## Keuringsverslag van een elektrische laagspanning- en zeer lage spanningsinstallatie

**NIET CONFORM**

Straatnaam Maastrichtersteenweg  
Huisnummer 121  
Busnummer  
Postcode 3770  
Gemeente Vroenhoven  
Land België

Controlebezoek van een oude huishoudelijke elektrische installatie van een wooneenheid bij verkoop op vraag van de verkoper volgens (KB 08/09/2019) - AREI Boek 1- 8.4.2. en 8.2.1. en 4.2.4.3.

Afbeelding schakel- en verdeelbord:

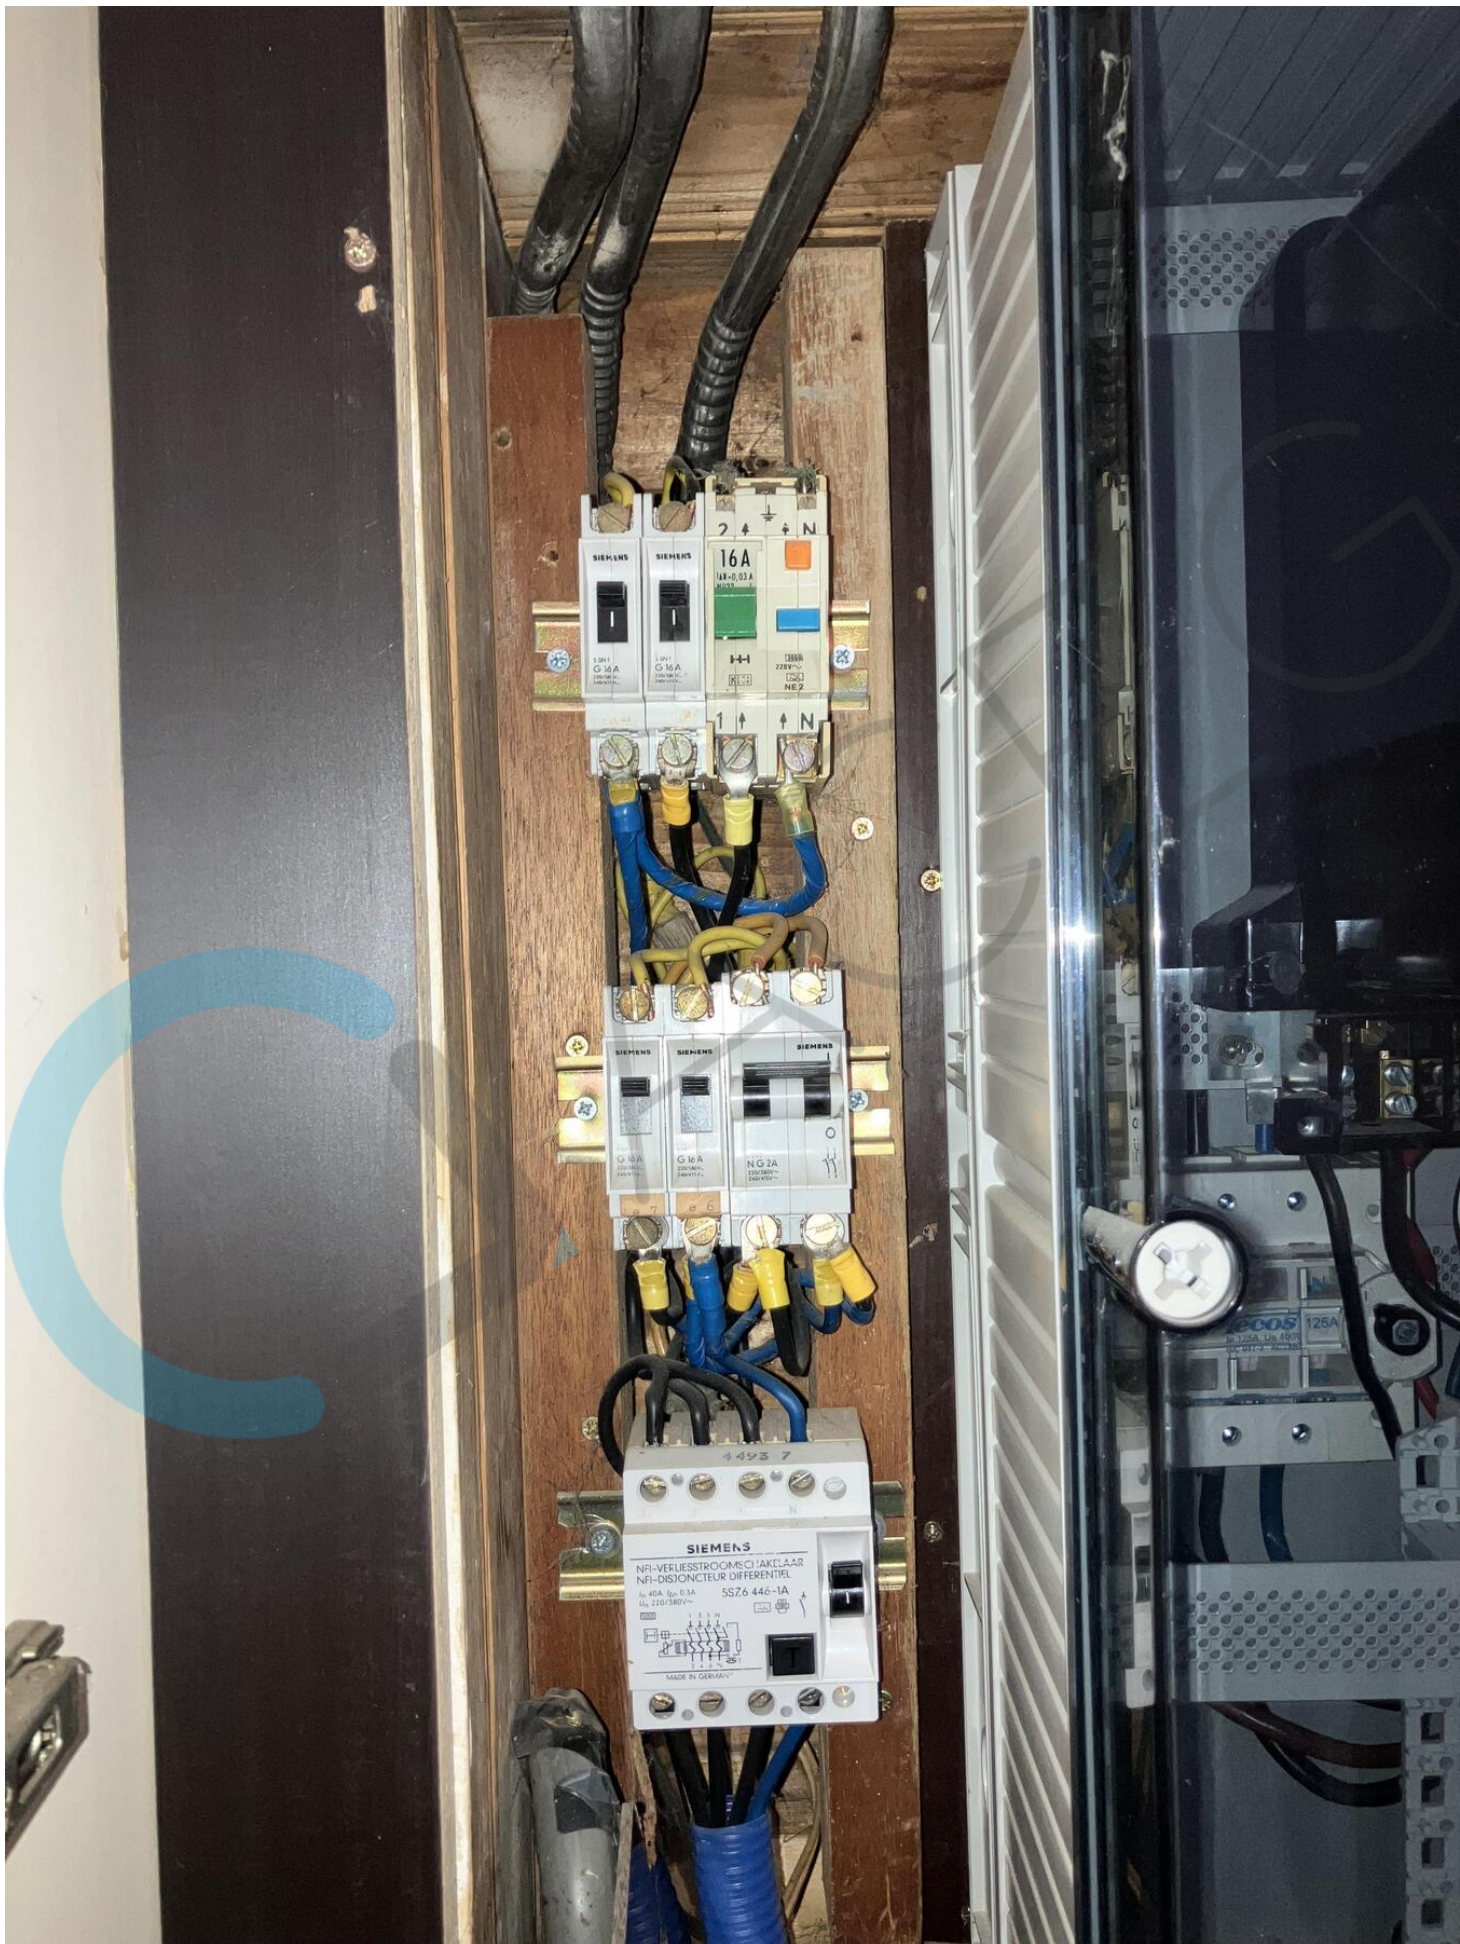
15.03 Verdeelbord is niet van klasse I of II. (Boek 1 Onderafdeling 5.3.5.1.A.)

15.04 Verdeelbord is niet voorzien van een achterwand. (Boek 1 Onderafdeling 5.3.5.1.A.)

15.05 De deur en/of afschermplaat van het schakelbord dient (terug)geplaatst worden. Aanraking van onder spanning staande delen mogelijk. (Boek 1 Afdeling 5.1.4. en 5.3.5.1.A. en 4.2.2.3.)

15.07 Verdeelbord dient vervangen te worden, de beschermingsgraad tegen rechthoekse aanraking is onvoldoende. (Boek 1 Onderafdeling 4.2.2.3.)

15.09 De genaakbare, naakte onder spanning staande delen zijn onvoldoende afgeschermd. (Boek 1 Afdeling 5.1.4. en 4.2.2.3.)

15.14 Een alpolige scheidingsschakelaar is te voorzien om bord volledig spanningsloos te kunnen zetten. (Boek 1 Onderafdeling 5.3.5.1.B. en nota)
